# 2. PLANÄNDERUNGSVERFAHREN

## Umgestaltung des Bahnknotens Stuttgart Ausbau- und Neubaustrecke Stuttgart – Augsburg Bereich Stuttgart – Wendlingen mit Flughafenanbindung

**Planfeststellungsabschnitt 1.2 Fildertunnel**  
Baubabschnitt km 0,432 – km 10,030

| <b>Lageplan</b><br>Gleisplanung, km 8,348 ... 8,854 | Datum Name               |

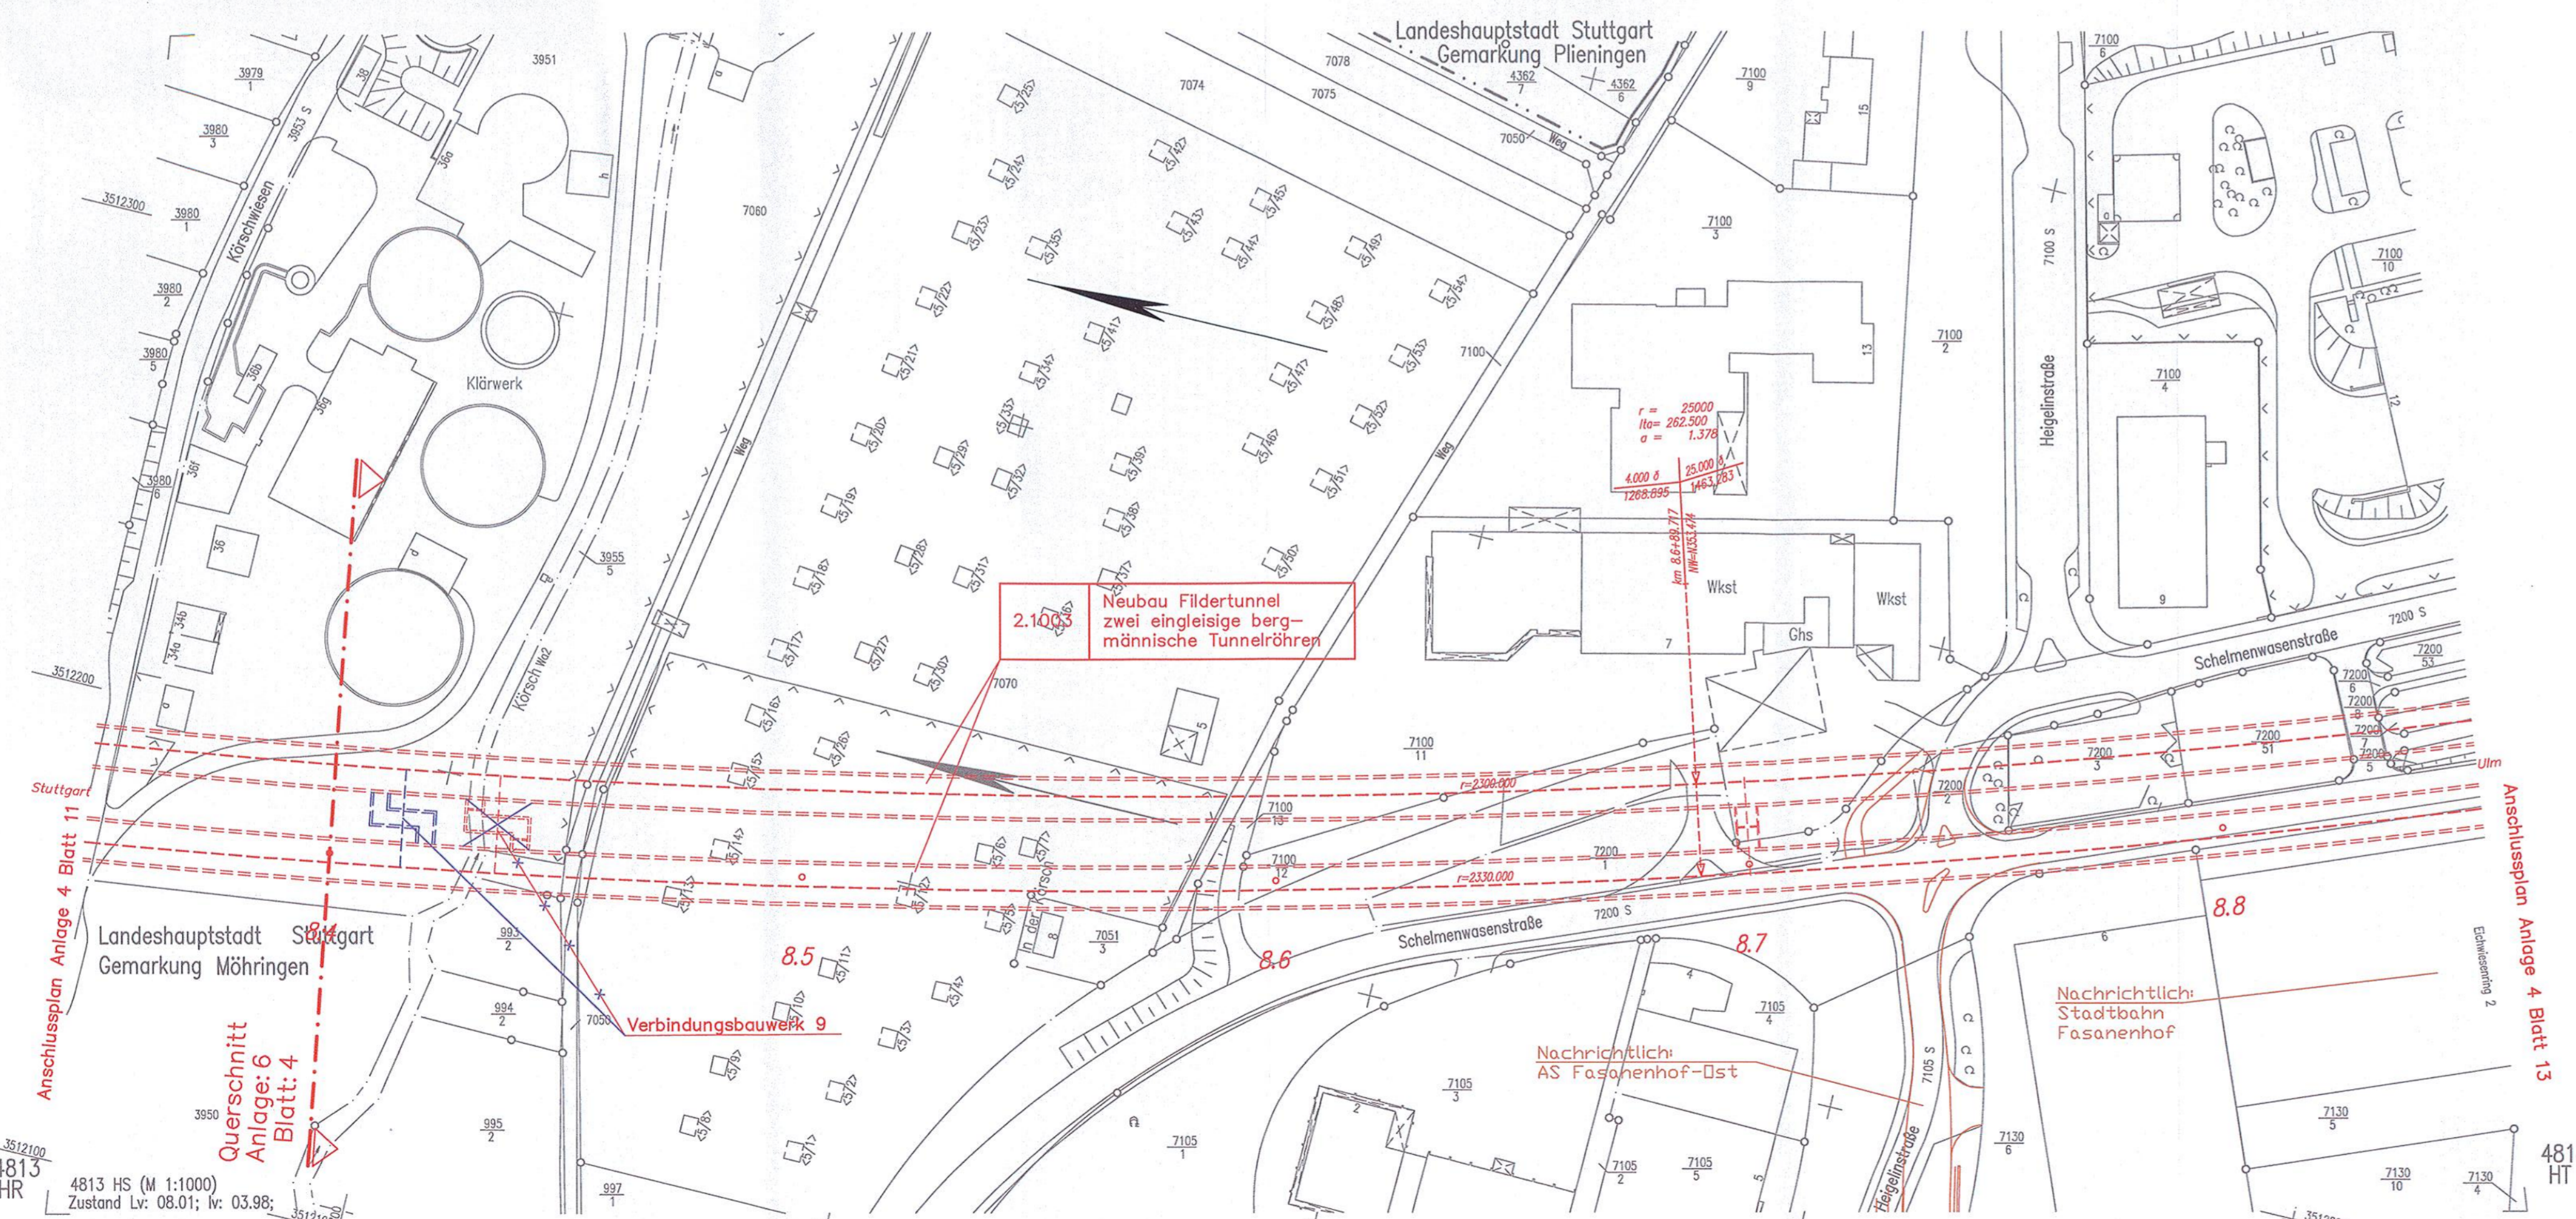
| Verbindungsbauwerk 9 verschoben    | 25.03.2010 | Drost  |
